Protokol o změně díla

změnový list číslo 163

Stavba: Centrum komplexní psychiatrické péče Brno			
Objekt: Stávající Pavilon G část C			
Objednatel: Fakultní nemocnice Brno, Jihlavská 20, 625 00 Brno			
Zhotovitel: Sdružení pro Centrum komplexní psychiatrické péče Brno			
Projektant: Sdružení Psychiatrie Brno 2016 se sídlem Mlýnská 326/13, 602 00 Brno, v 10/2017, pod zakázkovým číslem 1195			
<b>Změna:</b> Doplnění přívodů pro hrnčířské kruhy a drtič			
P O P I S	Změnu vyvolal: FN Brno		
	Popis změny:  Doplnění přívodů pro hrnčířské kruhy a drtič m.č. A.109 na základě dopřesnění technických parametrů od FN Brno.		
	Způsob projekčního zpracování: ano, PD od AD na základě samostatné objednávky od FN Brno, v.č. D.1.01.4.6.102 g, D.1.01.4.6. 211c		
vliv změny na náklady stavby: ANO			
C E N A	ocenění změny předložil: GZ		ve formě
	náklady na změnu D.1.01 SO 01 - PAVILON G	vícepráce	méněpráce
	Příloha 01 rozpočet, položky, D.1.01.4.06-REV 01 Silnoproudá elektrotechnika - revize 01	53 377,05 Kč	0,00 Kč

## Příloha č. 1 pro ZL 163 - Doplnění přívodů pro hrncířské kruhy a drtič

KÓD DOKUMENTACE: CODE: <b>D.1.01.4.6</b>	
OBSAH: CONTENT: <b>ROZVADĚČ RMS1.5</b>	ČÍSLO VÝKRESU: DRAWING NUMBER: <b>1195-05_D.1.01.4.6.211</b>	REVIZE: REVISION: <b>c</b>

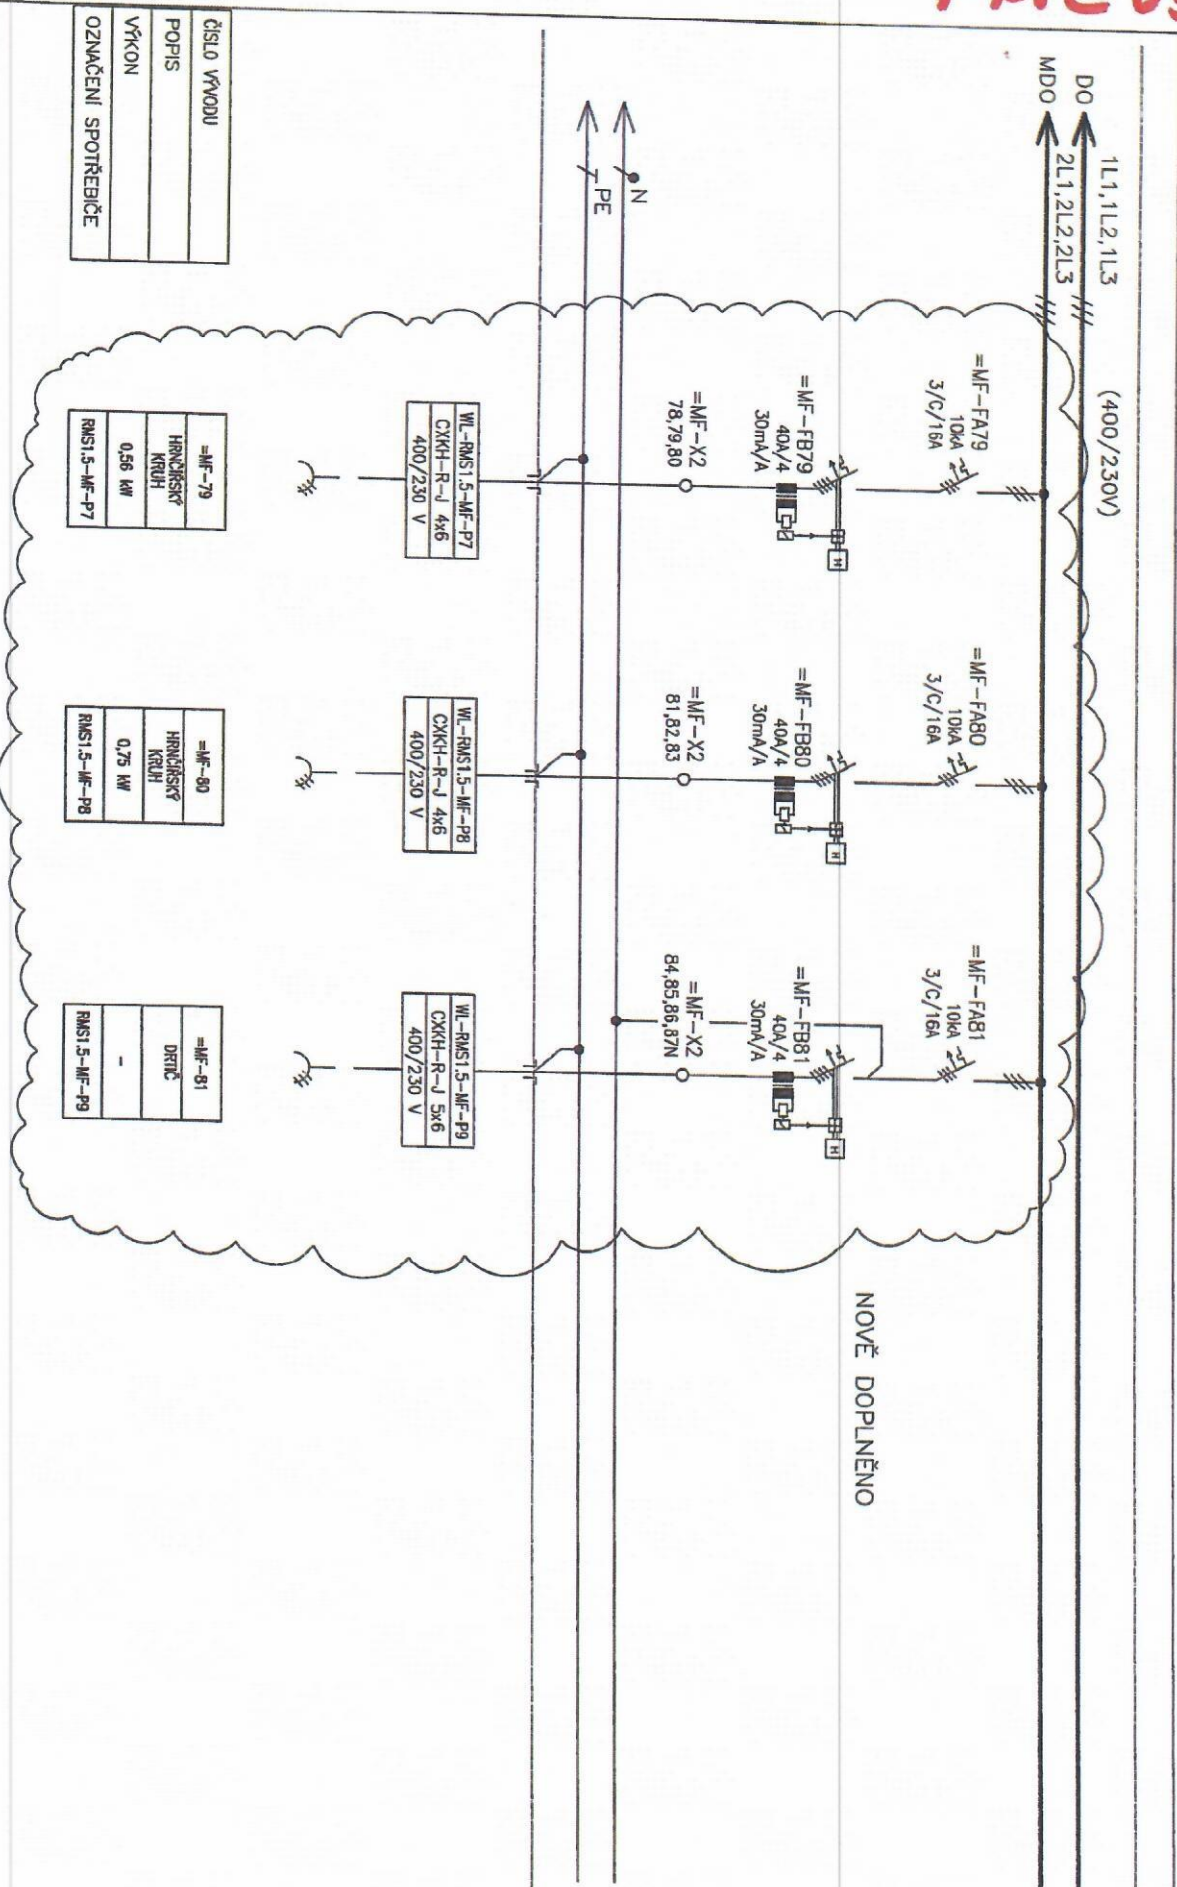
Č. REVIZE: REVISION NO.:	DATUM VYDÁNÍ: DATE OF ISSUE:	POPIS REVIZE: DESCRIPTION OF THE REVISION:	VYPRACOVAL: ELABORATED BY:
	22.10.2020	DOPLNĚNÍ VÝVODŮ PRO ŽALUZIE	Ing. Miroslav Matuška
	04.12.2020	DOPLNĚNÍ VÝVODU PRO NAPAJEČ SLABOPROUDU	Ing. Miroslav Matuška
	16.06.2021	DOPLNĚNÍ PŘÍVODŮ PRO HRNČÍŘSKÉ KRUHY A DRTIČ	Ing. Miroslav Matuška

=MF-79	HRANICKÝ
HRANICKÝ	KROUŽ
0,56 kW	
RMS1.5-MF-P7

=MF-80	HRANICKÝ
HRANICKÝ	KROUŽ
0,75 kW	
RMS1.5-MF-P8

=MF-81	DŘETČ
DŘETČ	
-	
RMS1.5-MF-P9

WL-RMS1.5-MF-P7	400/230 V
CXKH-R-J 4x6

WL-RMS1.5-MF-P8	400/230 V
CXKH-R-J 4x6

WL-RMS1.5-MF-P9	400/230 V
CXKH-R-J 5x6
